**Oggetto:** Procedimento autorizzatorio unico di VIA relativo al progetto denominato: “lavori finalizzati al ripristino e conservazione degli habitat marini e costieri attraverso la creazione di una scogliera di ostriche e sabellarie alla foce del torrente Bevano (LIFE NatuReef)” – presentato dal Comune di Ravenna localizzato a Lido di Dante nel comune di Ravenna (RA). **Osservazioni.**

Figura 1.6 Posizionamento della scogliera sommersa dimostrativa in pietrame calcareo (BLR) lungo la sezione costa-larga realizzata sulla carta topo-batimetrica (DTM, rilievi 8-9 novembre 2023). La linea di riferimento verticale in sezione indica il limite verso costa della scogliera in progetto.

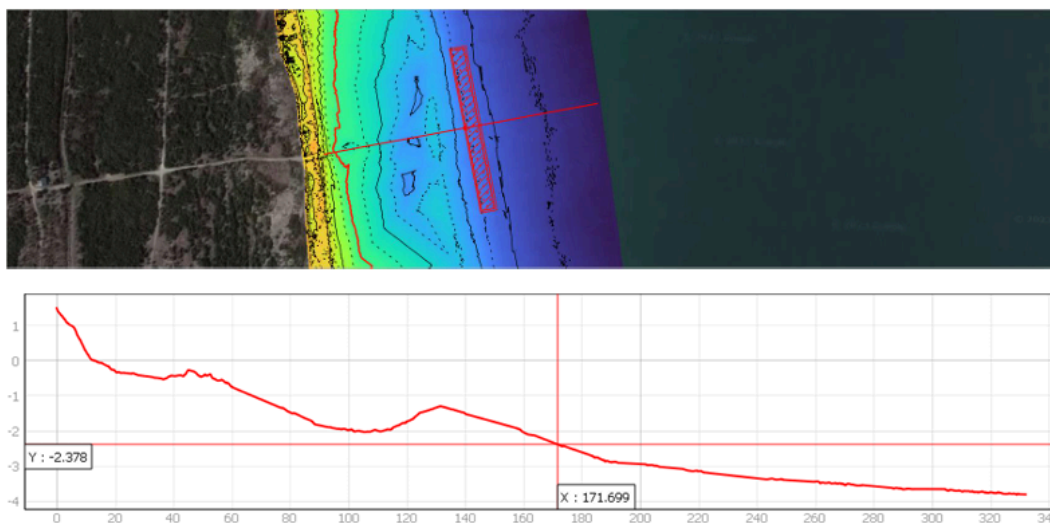
A tal riguardo si premette una diversa interpretazione geomorfologica derivante dall'analisi dei rilievi topo-batimetrici presentati in Figura 1.6 del SIA e quelli effettuati da Arpae nello stesso periodo, novembre 2023, dei quali si riporta un profilo trasversale estratto nell'area d'interesse, Figura 1.

Il posizionamento dell'opera (Figura 1.6) a ridosso della barra sommersa determinerà lo smantellamento della stessa, in quanto questa tipologia di opera generalmente determina un approfondimento del fondale a tergo dell'opera (lato terra), oltre che alle testate della stessa, come è evidenziato al punto 5.2.1.4. del SIA ed è stato anche riscontrato nella scogliera realizzata nel 2020.

Si chiede di specificare:

- le motivazioni che hanno portato alla scelta del sito,
- le alternative progettuali analizzate che hanno portato alla scelta dell'opera,
- valutazioni effettuate che hanno portato a escludere le sinergie con altre opere esistenti, quale l'utilizzo della scogliera sommersa presente 500 m più a nord, realizzata nel 2020, che presenta caratteristiche geometriche simili.

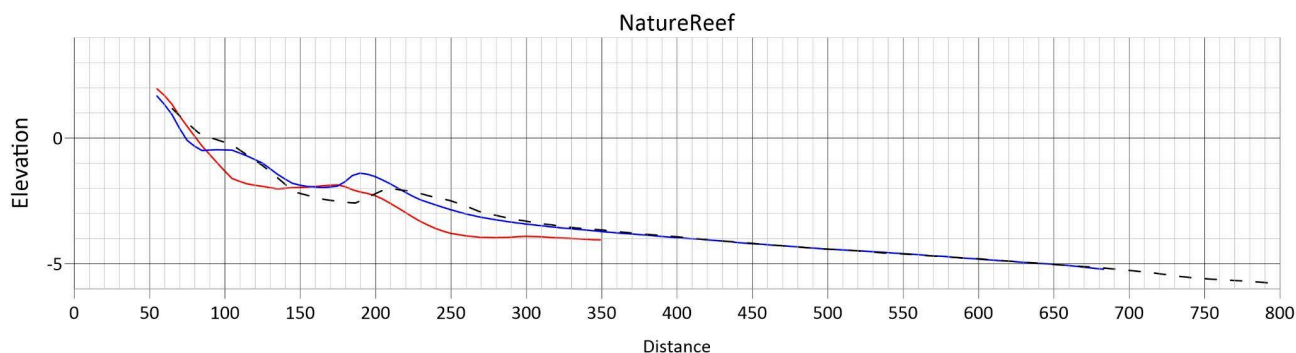
La zona in questione, pur risentendo degli impatti negativi generali e comuni a tutta l'area (mancanza di input sedimentario e subsidenza), è soggetta ad una dinamica della spiaggia sommersa molto attiva con la formazione di più serie di barre sommerse. La “*profonda depressione*” evidenziata nel SIA al novembre 2023 corrisponde, secondo questa interpretazione, alla naturale interzona/solco tra due barre sommerse (truogolo), alla profondità di circa 2 m, quindi non particolarmente accentuata considerando la distanza dalla linea di riva (tra i 150 e 200 m).

La zona di intervento, pur non essendo direttamente interessata dall'ultimo ripascimento con sabbie sottomarine, realizzato nel 2022 (Progettone 4) nel tratto più a nord fino alla spiaggia di Lido di Dante, ne beneficia degli effetti in virtù del trasporto solido litoraneo diretto nord-sud. Nella Figura 1, è evidente la crescita delle barre sommerse tra il marzo 2022 (prima del Progettone 4) e il novembre 2023 (dopo circa un anno e mezzo dall'intervento).
